## Eléments de réponse au procès-verbal de synthèse

### *Observations générales sur le projet de PLU*

Extrait de l'OAP Kerlic

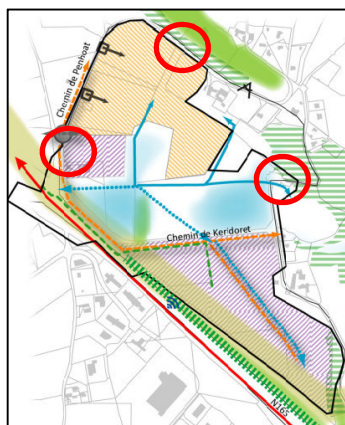
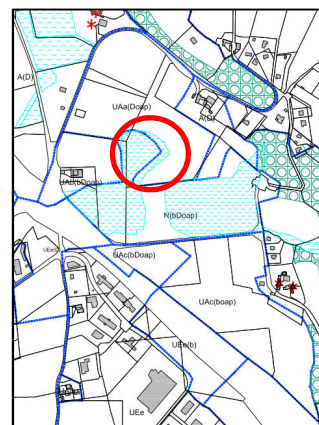
*Pourquoi l'emprise de l'OAP de Kerlic n'est pas identique à l'emprise figurant dans le dossier d'enquête publique préalable à la DUP annexé au dossier de PLU ?*

*Le zonage N (bDOAP) de Kerlic ne reprend pas intégralement la limite des zones humides recensées : s'agit-il d'une erreur matérielle ?*

Le projet de Kerlic fait effectivement l'objet d'une procédure distincte en vue d'une déclaration d'utilité publique. Le choix du site et la faisabilité du projet ont, dans ce cadre, été minutieusement étudiés par une étude d'impact qui comporte une étude d'incidence sur le trafic routier, étude validée par la Direction des Routes de l'Etat et par les services routes du Conseil Départemental.

En revanche, des corrections matérielles sont bien à apporter aux documents, pour une stricte adéquation entre la DUP, l'OAP et le règlement graphique : le périmètre de l'OAP sera strictement calé sur celui de la DUP et le zonage sera strictement calé sur la zone humide dans le règlement graphique.

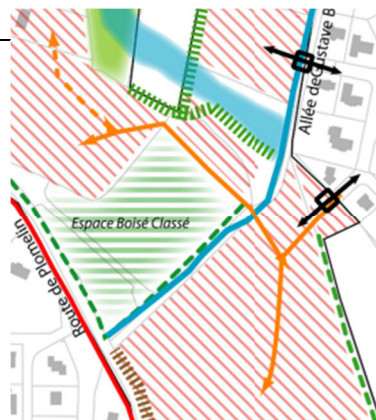
*OAP de Rozoguer : les accès existants route des Châteaux (route de Plomelin) peuvent-ils être utilisés pour desservir une opération même s'il est indiqué que les accès directs route des Châteaux sont interdits pour des raisons de sécurité.*

En accord avec l'observation concordante de l'architecte des bâtiments de France, il sera retenu que le secteur se dénomme désormais Kerlagatu, et non plus Rozoguer. L'ensemble des documents seront corrigés en ce sens, et la représentation graphique de l'OAP un peu élargie afin que le manoir apparaisse, quand bien même il n'est pas inclus dans le périmètre de l'OAP.

En revanche, concernant la desserte routière directe du quartier à partir de la route de Plomelin/ route des Châteaux (RD20), l'OAP tient compte de la position du Conseil Départemental. Le Conseil Départemental (gestionnaire de cette voie) a en effet toujours eu une position constante sur ce sujet et ceci dès 1998 lors de la mise en place du plan d'aménagement de ce secteur destiné à la création des premiers lotissements. Le conseil départemental considère que les caractéristiques de la route de Plomelin, voie très étroite, sinueuse, très fréquentée, bordée de talus, dépourvue de trottoirs et d'éclairage ne permet pas d'assurer la desserte du quartier. L'ensemble des parcelles de l'OAP seront accessibles depuis le quartier existant. Etant rappelé l'interdiction de tout enclavement, le scénario d'aménagement prévoit une accessibilité pour les parcelles nord de l'OAP.

Rozoguer : erreur graphique et de légende : voie orange à mettre en tiretés et non trait plein, légende à corriger "voie secondaire à créer " (et non voie "existante")

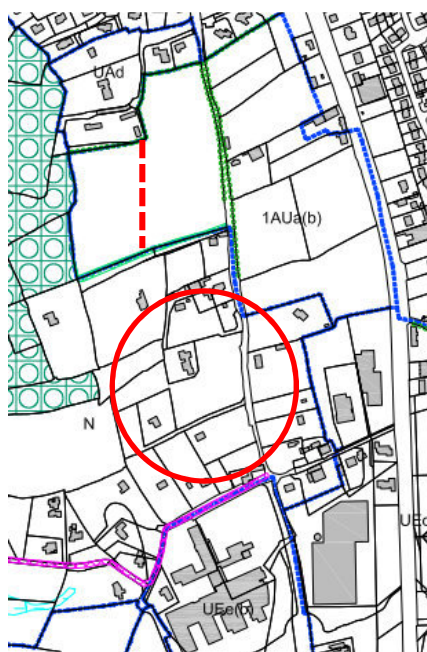
*Il est demandé de revoir les limites de la zone 1AU afin d'exclure une parcelle bâtie.*

*L'urbanisation de cette zone risque d'impacter la ZNIEFF de Kerogan-Stang Zu.*

*Les autorisations de construire délivrées chemin de Kernoter (7 lots prévus), sur un champ classé précédemment « réserve d'eau pluviale » pour alimenter la tourbière de Kerogan qui abrite la drosera (espèce protégée), interrogent.*

Au regard des nombreuses observations issues des personnes publiques associées, notamment la DREAL, et de l'enquête publique, l'ensemble du secteur de Kernoter va être réexaminé. Au-delà des positions très divergentes des habitants, ce quartier présente une opportunité hautement qualitative de développement et de requalification d'entrée de ville sous réserve d'une grande vigilance de la préservation de l'environnement existant et de la mise en valeur environnementale.

Concrètement, il sera d'abord acté que le périmètre couvert par la ZNIEFF sera retiré du secteur 1AU et inscrit en zonage N. Par conséquent, le scénario d'aménagement sera réduit en nombre de logements potentiels pour être porté à 40 logements (au lieu de 60). L'ensemble des documents seront corrigés en ce sens.

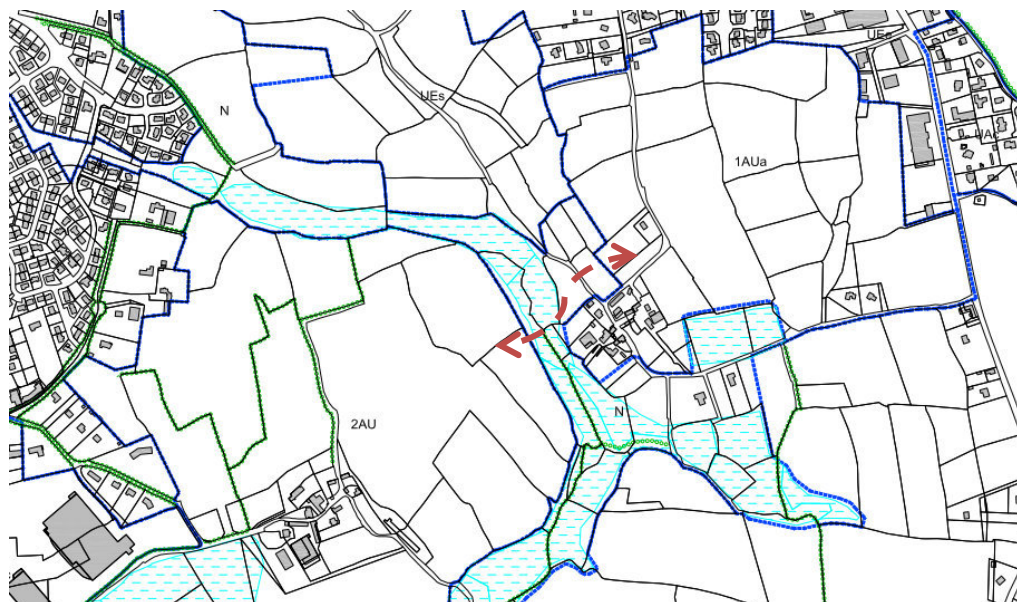
*Demande d'extension de la zone 1AU à la totalité de la parcelle F1707.*

*Il est suggéré de déplacer le « cœur de quartier » dans la partie Nord de la zone là où la pente est la plus douce.*

Sous réserve de leurs vérifications techniques, les observations portées dans le cadre de cette OAP apparaissent fondées. Ainsi, il apparaît notamment opportun de déplacer le cœur de quartier plus au nord, là où la pente est bien moindre, de réinterroger l'accessibilité et la desserte interne et enfin de compléter la trame paysagère structurante du site.

Il ne sera en revanche pas retenu l'extension de la zone 1AU sur la totalité de la parcelle F 1707, ni sur toute autre parcelle à l'ouest du chemin de Kerrequel. Si ce hameau a été rattaché à l'OAP en raison de son étroite proximité avec le nouveau quartier, il est nécessaire de préserver l'avenir et de potentiels liens avec le secteur de Kervoalic, situé juste à l'ouest, et zoné en 2AU.

Extrait de l'OAP de Kervilou

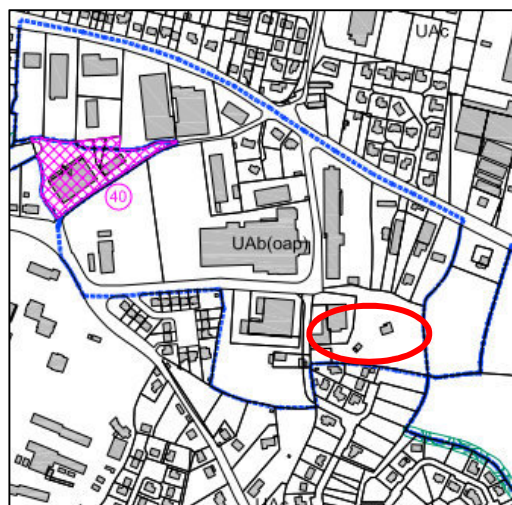
*L'emprise de l'OAP coupe une parcelle en diagonale sans justification.*

*Des propriétaires de maisons à usage d'habitation s'interrogent sur le devenir de leurs maisons dans le cadre de l'OAP renouvellement urbain : les maisons sont-elles appelées à disparaître ?*

*Les propriétaires demandent que les maisons existantes soient intégrées à l'espace à dominante habitat et non pas au secteur « cœur de quartier ».*

*L'intégration de bâtiments d'activités en « zone verte » de l'OAP interroge et inquiète d'autant que les bâtiments abritent des activités pérennes : le garage Renault fait valoir des investissements récents (station-service et mise aux normes intérieures) et a en projet pour 2018 une mise aux normes extérieur Renault. Un bâtiment abrite 3 entreprises représentant 90 emplois [DYC Diffusion (80 emplois), NOROGLAS (5 emplois), SARL Léon RAGOBERT (5 emplois)].*

Plusieurs erreurs matérielles ont effectivement été constatées sur ce secteur.

Le périmètre du règlement graphique sera tout d'abord mis en concordance avec celui de l'OAP.

Si le cœur de quartier n'est pas incompatible avec le maintien des maisons existantes, il sera en ce sens proposé de retirer le cœur de quartier sur cet îlot et de remplacer par une vocation habitat simple (hachuré rouge).

En outre, il sera proposé de retirer le mail vert ainsi que le cœur de quartier ouest et de l'inscrire en espace à vocation économique compatible avec l'habitat (UEe) pour pérenniser les activités économiques en place.

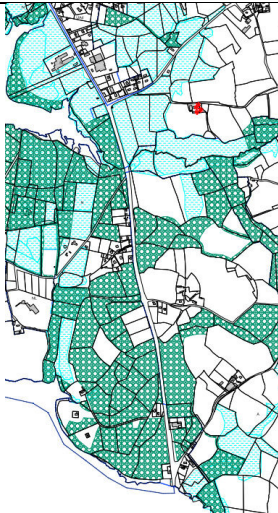
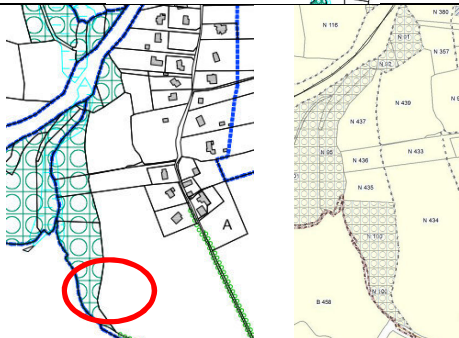
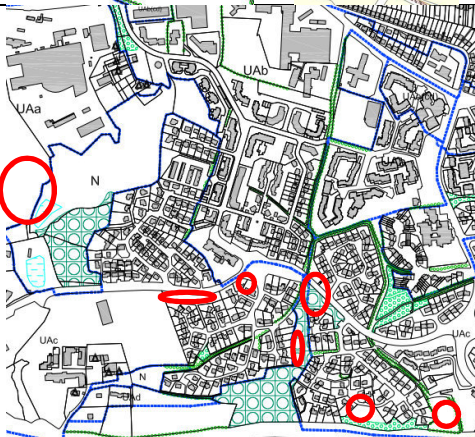
Quelques observations portant sur cette thématique sollicitent la révision des limites des espaces boisés classés, le déclassement de boisements ou encore le classement de boisements.

EBC de la voie romaine (LQC5) : l'EBC a déjà été réduit par rapport à celui inscrit au POS. Il s'agit ici bien de permettre le comblement de la carrière pour pouvoir ensuite recréer l'EBC le long de la voie romaine.  
L'EBC sera retiré sous le passage des lignes à haute tension existantes.  
Il ne peut enfin y avoir de superposition ER/EBC.

EBC Kerayen (LQC43 + EQC12+EQC21+EQC22+LPH3...) : l'allée de Kerayen justifie bien un EBC. Une erreur matérielle s'est toutefois glissée dans sa représentation graphique : il convient de le faire figurer de part et d'autre de l'allée

<p>EBC du secteur sud (EQC 18) : l'ensemble de ces EBC seront vérifiés mais d'une manière générale ils sont hautement qualitatifs et constituent les grands paysages du sud de la commune et des rives de l'Odé.</p>	
<p>EBC Chemin de Kervichard (REA16) : Vérification de terrain à effectuer. Déclassement à prévoir si non caractéristique d'EBC</p>	
<p>EBC Braden (REA 22 et EQC 35) : si la demande d'inscrire la partie boisée au nord ouest en EBC ne sera pas retenue en raison de la proximité de l'hélistation de l'hôpital Laënnec, l'ensemble des autres propositions sera réexaminée après expertise de terrain pour le cas échéant leur intégration en EBC ou EPP surfacique.</p>

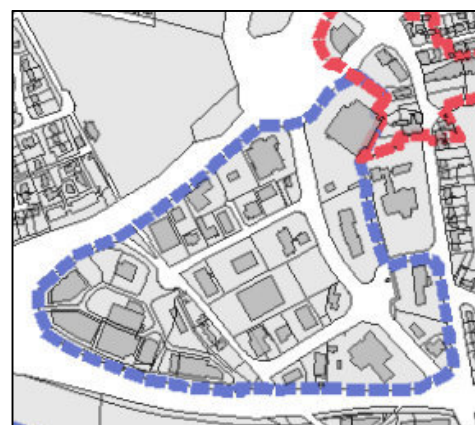
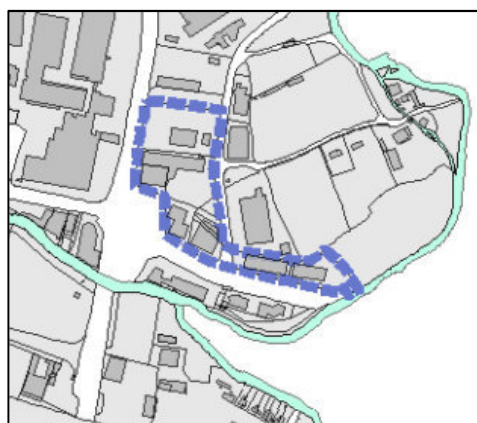
*Le zonage UEe prévu sur le secteur de l'Hippodrome est préjudiciable pour le développement commercial. Il est demandé un classement en zone UEc.*

En revanche, l'observation sur le zonage de l'Hippodrome apparaît pertinente (EQC31). La modification du SCOT, confirmée par l'avis du SYMESCOTO en tant que personne publique associée, permet désormais l'implantation d'un secteur d'implantation préférentiel périphérique sur le secteur de l'Hippodrome. Compte tenu de la configuration du secteur, il sera proposé que la partie au sud de la voie ferrée, actuellement zonée en UEe, soit zonée en UEc.

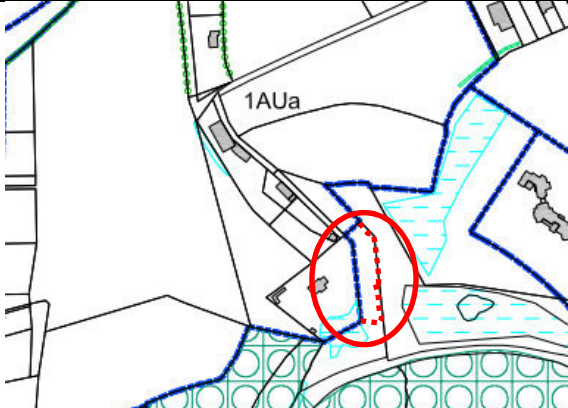
<p>Route de Douarnenez (RPH13) : erreur matérielle de délimitation de la zone naturelle due à une photo-interprétation non correcte. Reprendre le tracé en suivant la limite parcellaire.</p>	
<p>Gare : texte de zonage UAa cd mal placé</p>

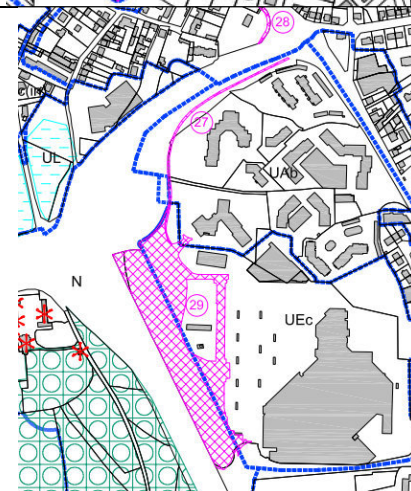
*ER 37 : emplacement réservé surdimensionné qui compromet par ailleurs une opération immobilière. L'étude d'aménagement de la zone a dimensionné les emprises nécessaires qui sont bien inférieures (solution alternative).*

*L'emplacement réservé n°37 d'une superficie de 63 985 m<sup>2</sup> a pour objet l'accessibilité Cuzon-Hippodrome. Quels futurs aménagements d'accessibilité nécessitent une telle emprise ?*

ER 37 (LQC49, LQC61) : l'emprise si importante de l'ER se justifie par l'objet même de l'ER : un retraitement général de l'accessibilité future non seulement du quartier de Cuzon (dont l'entrée aujourd'hui est particulièrement dangereuse) mais également du futur quartier de l'Hippodrome en renouvellement urbain. L'autre élément déterminant d'un tel ER est la forte topographie qui conditionne une emprise importante de giration et rupture de pente. Néanmoins le tracé sera réexaminé et arbitré.

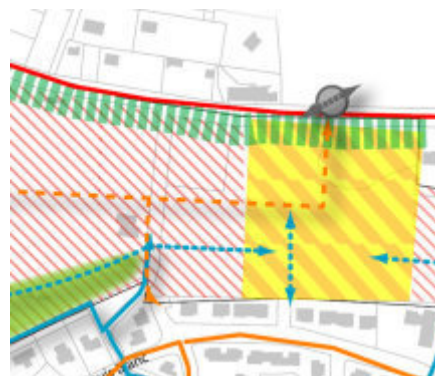
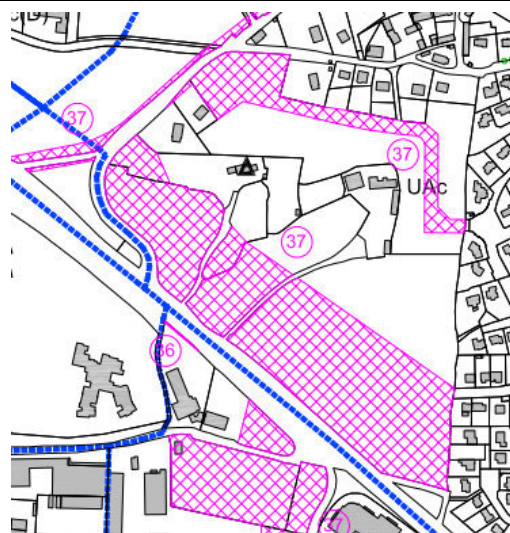
*ER 27 : dimensionner l'ER27 de manière à créer une sortie supplémentaire accompagnant l'entrée côté Hôtel Océania afin d'absorber le flux de véhicules supplémentaires lié à la création d'un parking public (ER29)*

*ER 29 : cet emplacement réservé porte sur l'espace vert imposé lors de la réalisation du centre commercial. Quel sera l'impact de la suppression de cet espace vert au profit d'un parking public dans le cas d'une éventuelle extension du centre commercial? Un pourcentage d'espace vert sera-t-il toujours imposé ?*

ER 27 et ER 29 RQC 21) : Si ces emplacements réservés sont justifiés pour un intérêt public, ils vont néanmoins être réexaminés pour un nouvel arbitrage.

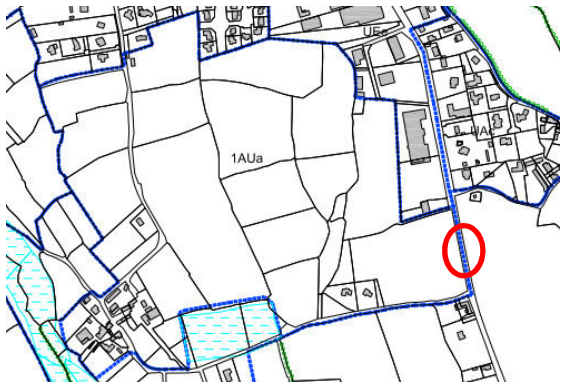
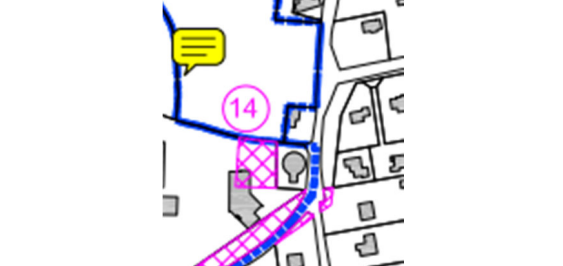
*ER 30 : le positionnement de l'ER est excentré par rapport à l'ensemble de la zone (OAP de Coat-Ligavan). Son emplacement pourrait se trouver au droit de la voie traversant la zone située 150 m à l'ouest.*

ER 30 (LPH5) : le positionnement de l'emplacement réservé a été finement étudié. Le choix de son positionnement a été motivé par : l'emprise nécessaire de part et d'autre de la route de Douarnenez qui ne peut se faire face aux habitations existantes et le souhait d'éviter un shunte important du quartier de Prat Ar Rouz par cette voie. Il n'est pas souhaité de modifier ce positionnement.
